Gutachterliche Untersuchung der Magistrale Mundsburger Damm bis Bramfelder Straße

Expertenworkshop

Mittwoch, den 10. Januar 2018 von 15:00 bis ca. 18:30 Uhr

– PROTOKOLL –

Abschnitt 3: Wagnerstraße – Dehnhaiide:

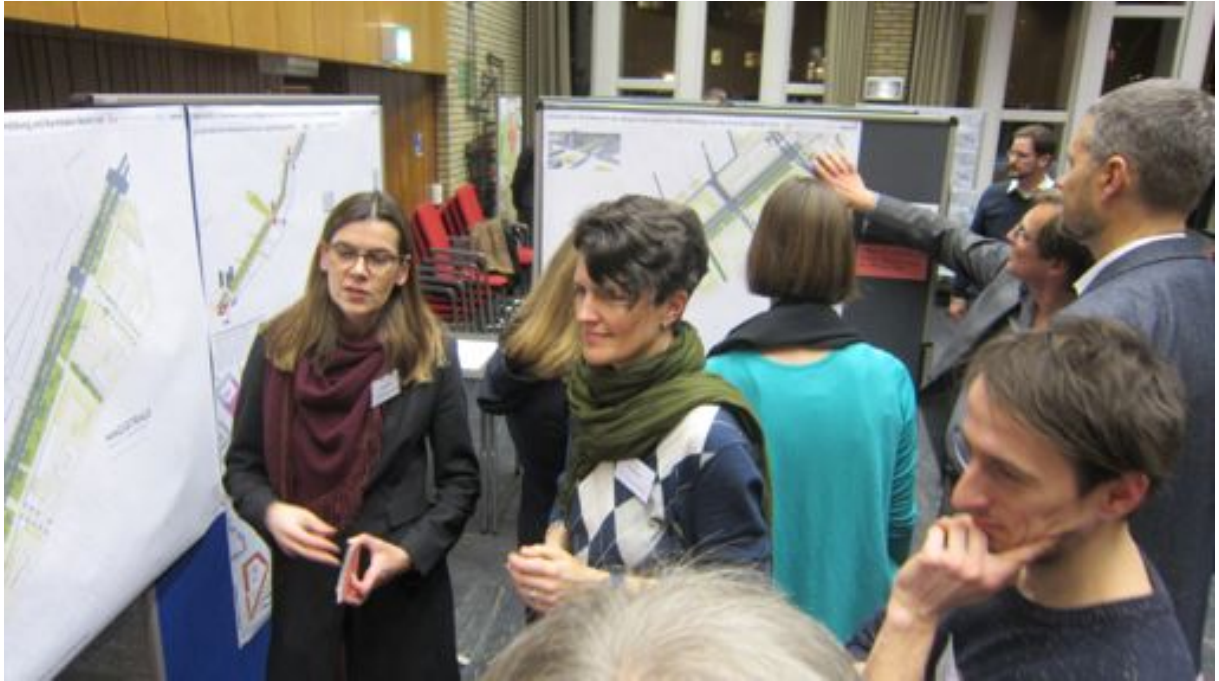
- Bäume sind aus vielen Gründen positiv
- Feinstaubbindung durch mehr Grün
- Mutiger Blick. Kurbelt die Diskussion über Stadt/Wachstum und Raumnutzung an (Stadtteilrat)
- Verbesserung als Retentionsräume + Potential

- Alternative Radroute östlich der U Bahntrasse zur Mundsburg und Hamburger-Straße berücksichtigen. Hier fehlt nur das kleine Stückchen zwischen dem neuen Quartier und Richterstraße
- Mittelstreifen Breite > 2,50 m brutto, ist nicht annähernd ausreichend für eine Baumreihe
- Mikroklimatischer Albtraum wegen desaströser Durchlüftung (Hr. Verhufen)
- Schöne Planung, aber Umgebungsqualität bleibt schlecht bei gleichbleibendem Verkehr (Hr. de Graaf)
- Minimalpräventiver Städtebau

- Verfahrensmanager, Projektentwickler/ Grundstücksentwickler
- Auch dieser Abschnitt ist Teil von Veloroute 5, die 2020 fertig sein soll
- Fehlen noch Verbesserungsvorschläge: Gestaltung Wandsbeker Markt Fußgänger-Überquerung (Hr. de Graaf)
